产品变更通知

Product Change Notification

产品生产地: 湖南长沙 变更事项: 部分插脚式高压/高能电阻器包装变更

执行批次: DC2447 执行日期: 2024年11月18日

变更前整体图 (Before)	变更后整体图 (After)
<p>将插脚式电阻器装入防静电PE袋中, 码垛平整, 抽真空, 封口, 贴标签。</p>  <p>防静电PE袋</p> <p>插脚式电阻器</p>	<p>先将插脚式电阻器装入加厚型开口PE袋中, 码垛平整, 再整体装入防静电PE袋中, 抽真空, 封口, 贴标签。</p>  <p>防静电PE袋</p> <p>加厚型开口PE袋</p> <p>插脚式电阻器</p>
变更前细节图 (Before)	变更后细节图 (After)

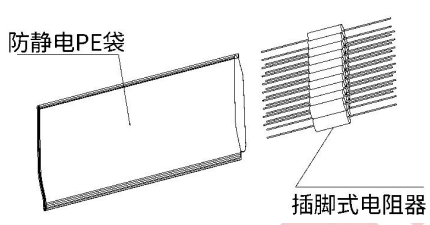
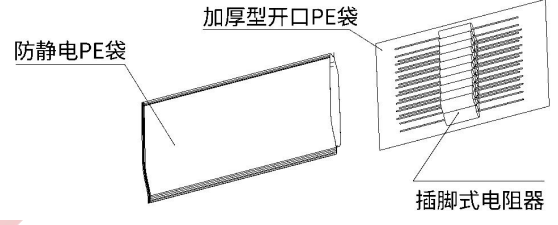
变更原因: 为增强包装防护, 将插脚式高压/高能类电阻器包装在原防静电PE袋内加一个厚度为0.2mm的开口PE袋, 以改善抽真空后电阻器两端引线刺破包装袋导致真空失效现象。

对质量/可靠性/性能的预期影响: 改善包装袋因抽真空失效现象, 延长产品存储保护时间。
